SOPRINTENDENZA SPECIALE PER IL PIANO NAZIONALE  
DI RIPRESA E RESILIENZA

*Oggetto:* [ID\_10333] PUGLIA – Mar Ionio: **Realizzazione di un impianto eolico off-shore denominato "ABEI – Puglia", composto da 115 aerogeneratori di potenza unitaria pari a 15 MW, per una potenza totale d'impianto di 1.725 MW, da realizzarsi nel Mar Ionio, ad una distanza di circa 28 km dalla costa della Regione Puglia, tra i comuni di Salve (LE), Morciano di Leuca (LE) e Patù (LE), incluse le relative opere di connessione alla RTN.**  
Procedura riferita all'art. 21 del Decreto legislativo n. 152 del 2006.  
Proponente: AEI WIND PROJECT VI S.r.l.  
Contributo istruttorio del MiC-SSPNRR ai sensi dei commi 2 e 3 dell'art. 21 del D. Lgs. n. 152 del 2006.

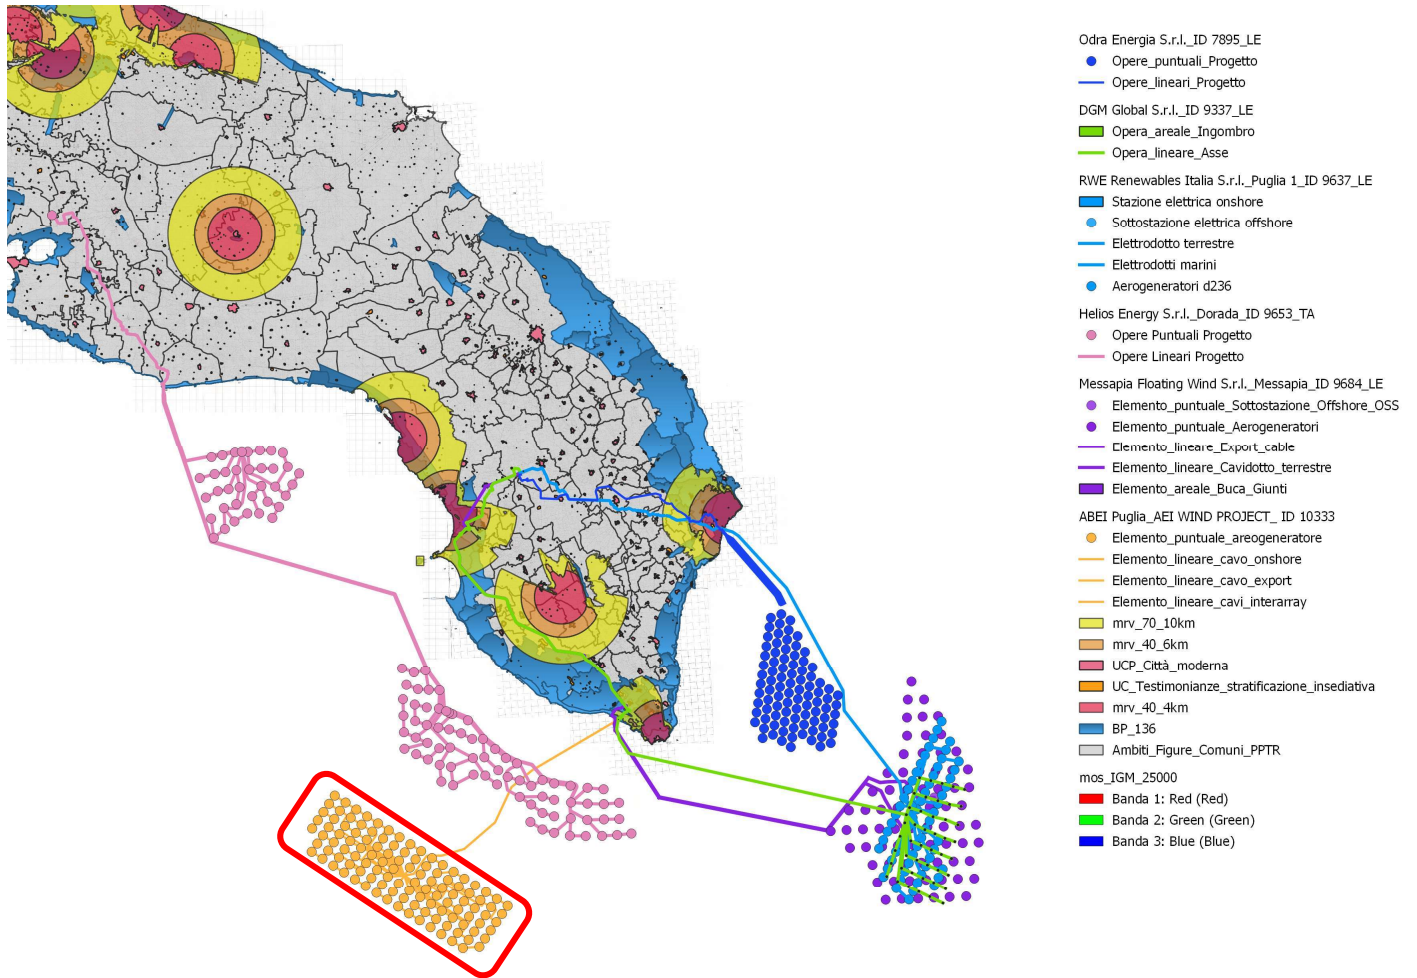
7. Il SIA deve verificare gli impatti cumulativi generati dal progetto di cui trattasi rispetto alle eventuali ulteriori iniziative presentate da altre società per la produzione industriale di energia elettrica da impianti off-shore nell’area vasta di riferimento dello stesso specchio d’acqua. Allo stato attuale, si evidenzia, come anche rappresentato nella cartografia sotto riportata, la presenza, nell’area vasta, di altre proposte progettuali di impianti eolici offshore: il progetto della Società Helios Energy S.r.l. (ID: 9653), il progetto della Società DGM Global S.r.l. (ID: 9337), il progetto della Società RWE Renewables Italia S.r.l. (ID: 9637), il progetto della Società Messapia Floating Wind S.r.l. (ID: 9684):
